Doc. ID: PA-003-200123-004-01

Avviso di sicurezza sul campo

PA-003, c4D Applicazione software, sistemi Catalyst e Catalyst HD con sincronizzazione del campo di trattamento utilizzando le interfacce Elekta iCom o Varian ADI

Oggetto: Potenziale rischio per l'errore di assegnazione del riferimento di superficie

Figura 1. Schermata delle impostazioni di preset che mostra il pulsante Salva nella sezione Modifica riferimento.

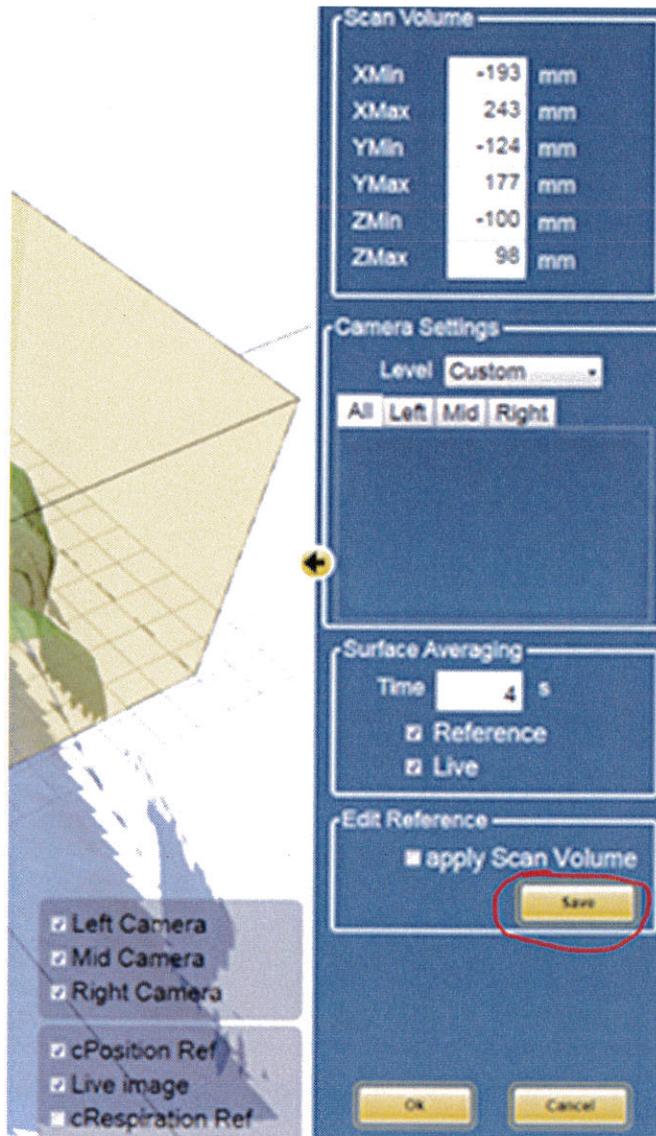
Nello stato di impostazioni per installazione l'utente è in grado di ritagliare il volume di interesse per la cPosition di riferimento alla dimensione desiderata. L'utente deve premere Save affinché il nuovo riferimento cPosition ritagliato diventi attivo. Se non viene premuto Save non ci sarà alcuna modifica al riferimento cPosition.

Figura 2. Salvare il dialogo di conferma del riferimento.

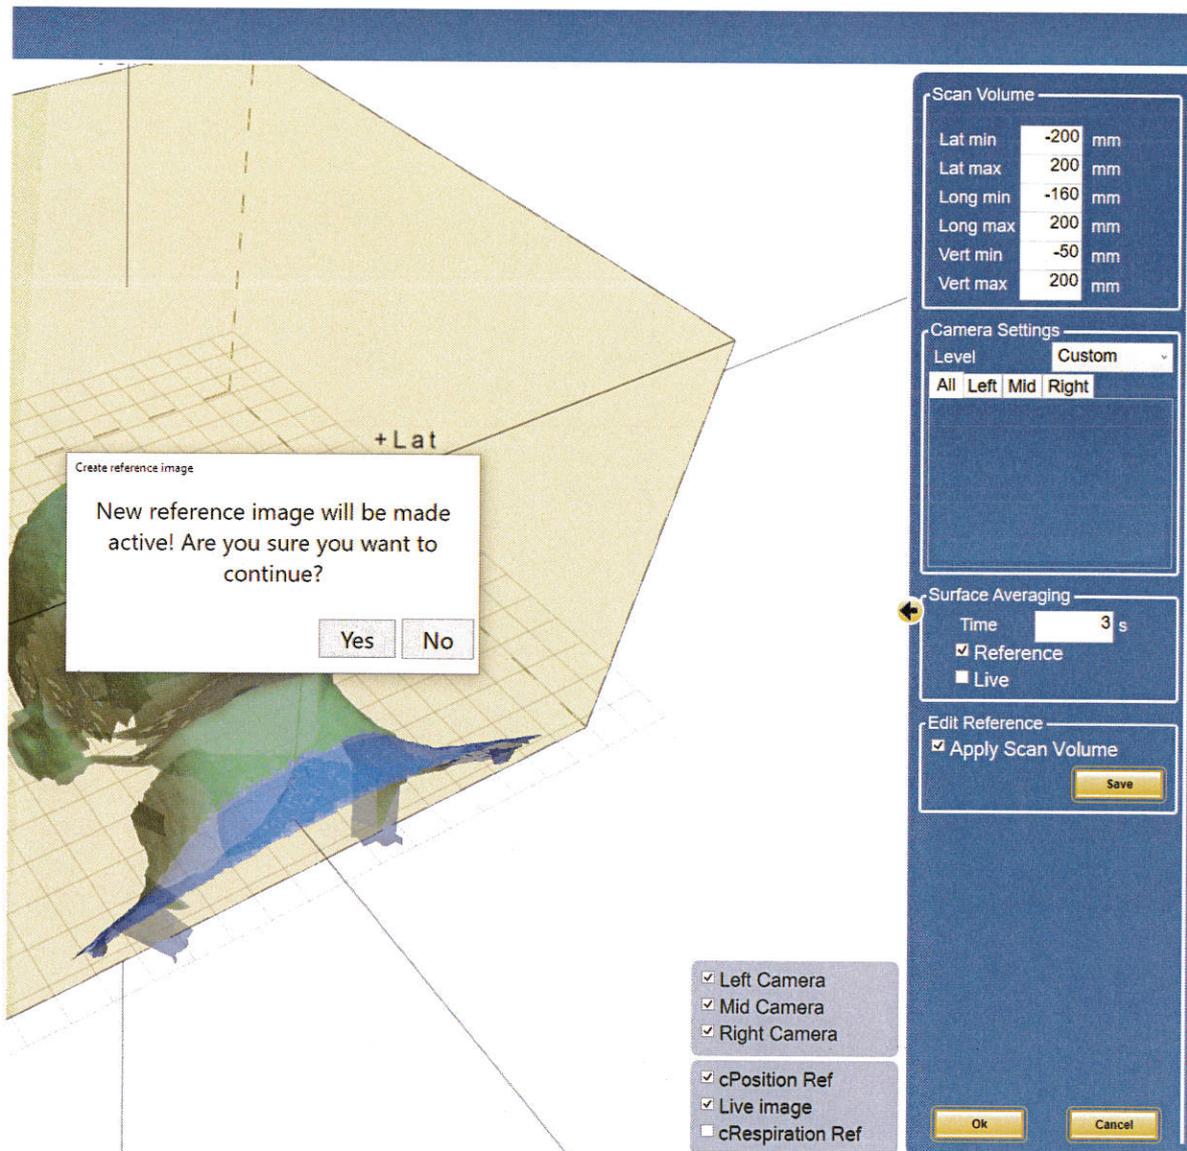
Quando si preme Save viene presentata una finestra di dialogo utente "Il riferimento modificato diventerà il riferimento attivo". Si desidera continuare Sì/No?" Confermando con un sì, il riferimento viene salvato. Vedere l'illustrazione qui sotto.

Il problema potenziale si verifica se viene selezionato un nuovo campo per lo stesso paziente durante la modifica di un riferimento e ha premuto Salva ma non ha riconosciuto la finestra di dialogo di conferma. Se l'utente conferma l'operazione Save Reference dopo la selezione del nuovo campo, c4D assegnerà il riferimento al sito a cui appartengono i nuovi campi se il paziente è lo stesso. Questo è un problema se il nuovo campo appartiene a un altro sito rispetto al primo.

È stato preparato un pacchetto di servizi c4D 5.4.2 SP3 che sarà disponibile a febbraio 2020. Con il service pack il c4D cancellerà l'operazione non riconosciuta di riferimento Salva se viene selezionato un nuovo campo di trattamento. Di conseguenza, il riferimento attivo per il campo precedente non verrà aggiornato e si elimina il rischio di assegnare il riferimento sbagliato.
